Expediente: **056150545673**
 Radicado: **RE-05374-2025**
 Sede: **SANTUARIO**
 Dependencia: **Grupo Recurso Hídrico**
 Tipo Documental: **RESOLUCIONES**
 Fecha: **27/11/2025** Hora: **13:41:55** Folios: **11**

RESOLUCION No.

POR MEDIO DE LA CUAL SE OTORGA UN PERMISO DE OCUPACIÓN DE CAUCE Y SE TOMAN OTRAS DETERMINACIONES

Imagen 9. Estaciones meteorológicas con información de precipitación.

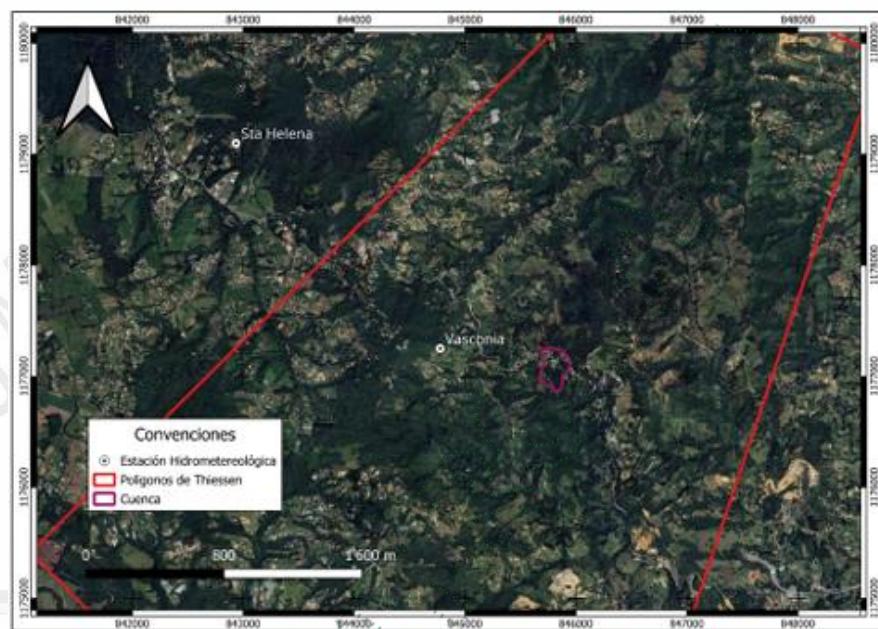
- Se presenta análisis de polígonos de Thiessen, encontrando que el área de influencia de la estación Vasconia (2308024), incluye totalmente el área de la cuenta de estudio, como se puede observar a continuación:

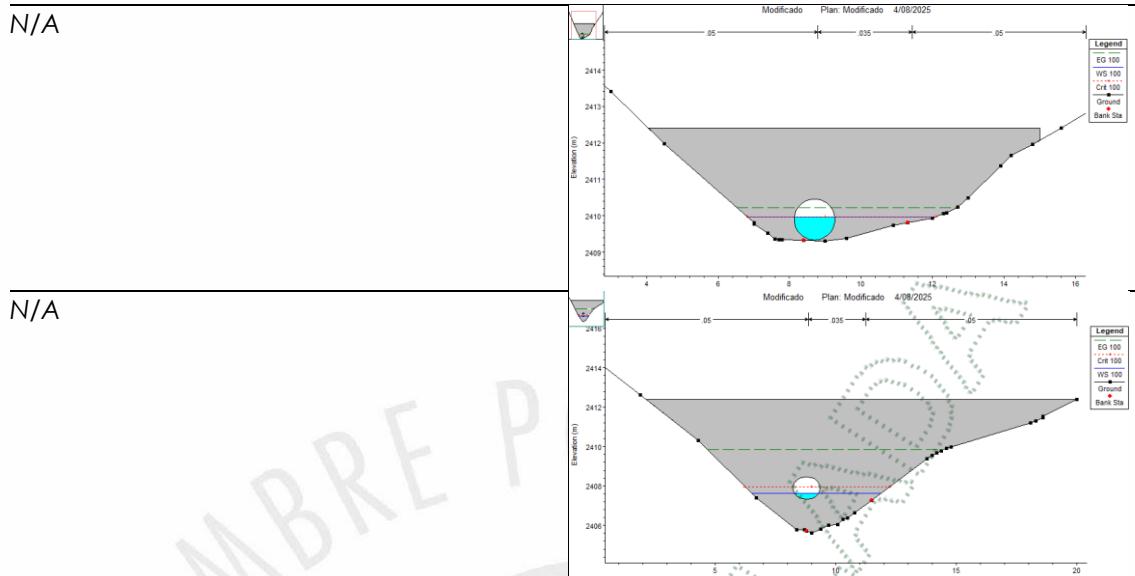
Durante la revisión asociada a la hidráulica presentada, respecto a los escenarios actual vs proyectado, se evidencia que para la ubicación sobre la cual se proyecta la obra permanente N° 3 tipo tubería, al ejecutarse la obra, se presenta un salto hidráulico en el descole de la estructura, para lo cual se propone como medida de mitigación un estructura tipo enrocado escalonado (obra N° 4), la cual permitirá reincorporar el flujo al lecho natural para mitigar la socavación.

Teniendo en cuenta lo anterior y considerando los demás resultados obtenidos, se puede concluir que el análisis hidráulico del escenario actual y escenario proyectado (con obra), no se tiene variación significativa en los parámetros hidráulicos de la fuente respecto a la cota de elevación de la lámina de agua y velocidad del flujo, asociado al caudal del Tr 100 años.

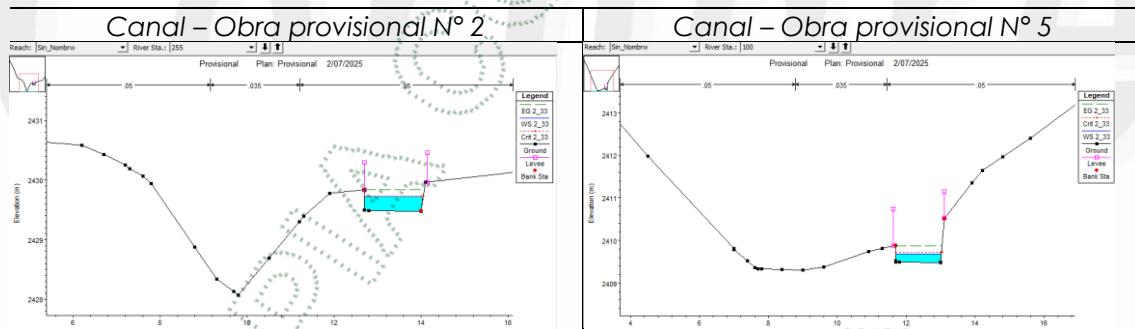
- Se presentan dos obras provisionales tipo canal, para los cuales se aporta modelación hidráulica mediante el software HEC-RAS, los cuales tienen la capacidad hidráulica de transportar temporalmente el caudal asociado al Tr 2.33 años de la fuente, tal y como se evidencia a continuación:
